Ref.: Processo Administrativo nº 2.109/2026
Pregão Eletrônico nº 90064/2026
UASG: 985821

Assunto: Resposta aos questionamentos apresentados por licitante

6. Juntas de dilatação – Item 2.2.22

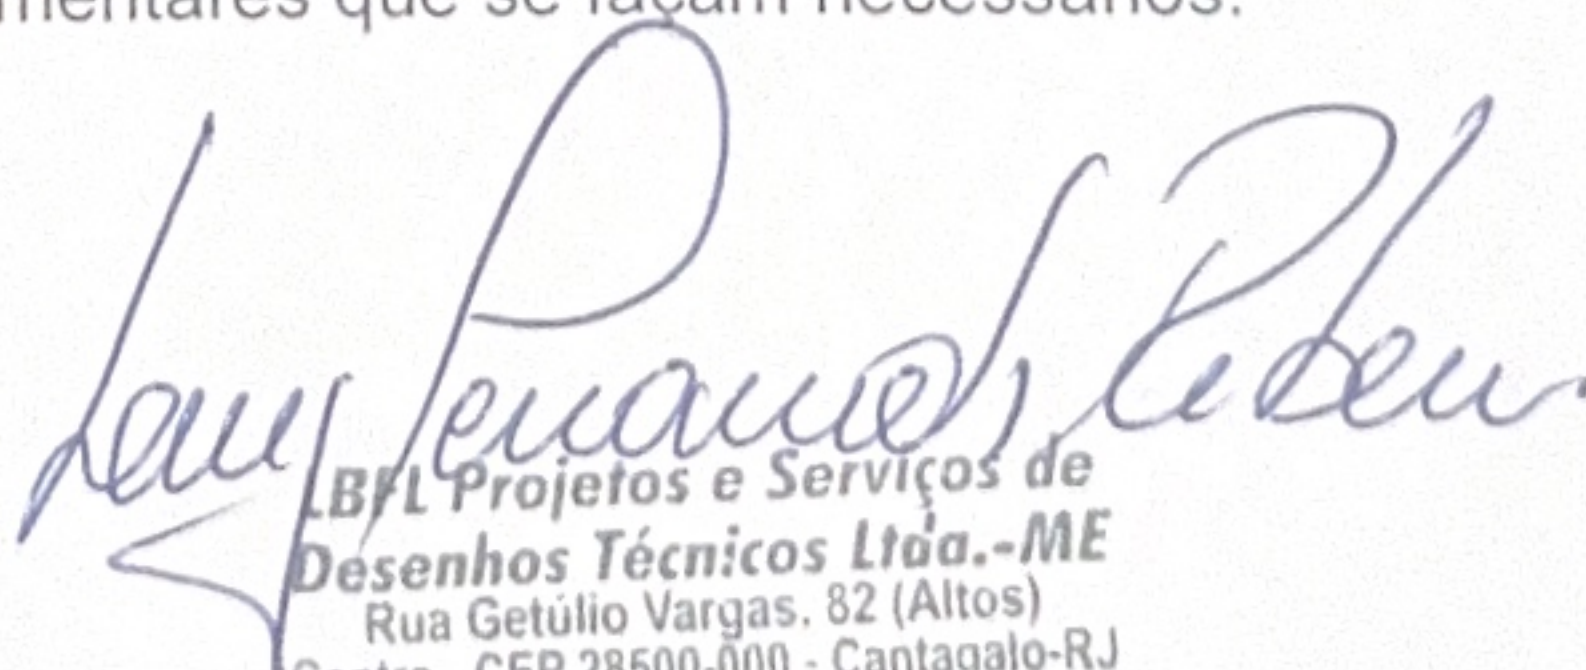
Quanto ao questionamento referente ao Item 2.2.22, relativo às juntas de dilatação, esclarece-se que foram encaminhados e disponibilizados todos os documentos técnicos necessários à instrução do certame licitatório, devendo os elementos constantes do projeto, planilha e demais documentos disponibilizados ser considerados conjuntamente para a elaboração da proposta.

Assim como esclarecido no Item 1, caso sejam necessários esclarecimentos adicionais relacionados às condições específicas da demanda ou à situação existente no local, recomenda-se que o interessado solicite informações diretamente à Secretaria Municipal demandante, responsável pela demanda que originou a contratação.
